Réf. CRMS : GM/AH/UCL30038_672_PUN_LatourDeFreins

Objet : UCCLE. Rue Engeland 545-555. Domaine de Latour de Freins. Demande de permis unique portant sur la régularisation de travaux effectués au château et dans le site durant, durant les années 2005 à 2017.

Avis conforme de la CRMS

6. Le remplacement du revêtement de sol des terrasses et de certaines plinthes en pierre bleue

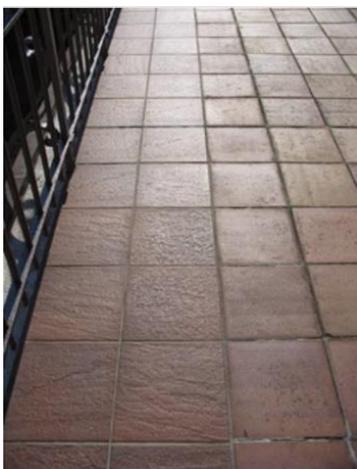
Demande de permis : conserver et régulariser les revêtements en grès des terrasses du rez-de-chaussée et du 1^{er} étage. Celles-ci ont été rénovées en 2005 suite à des problèmes d'humidité constatés au niveau -1 et sur le plafond de la terrasse du rez-de-chaussée. La rénovation a consisté en la dépose des pierres bleues et des carrelages, la pose d'une nouvelle étanchéité, de nouveaux seuils et de nouvelles plinthes. Lors du chantier, les carrelages en grès étiré (situation originelle ?) ont été remplacés par des carreaux en grès vitrifiés avec pose contemporaine, et n'ont pas été partiellement récupérés comme initialement prévu.

Avis : Bien que la CRMS estime tant la nature que la mise en œuvre des revêtement peu qualitative, ***elle ne s'oppose pas à la régularisation de l'état existant étant*** donné son impact visuel restreint sur et depuis le site protégé, d'autant que l'état originel des terrasses est peu documenté, ce qui complique le retour à une situation historiquement valable. La Commission insiste cependant pour que tous travaux futurs améliorent l'état existant et soient plus respectueux de l'architecture existante.
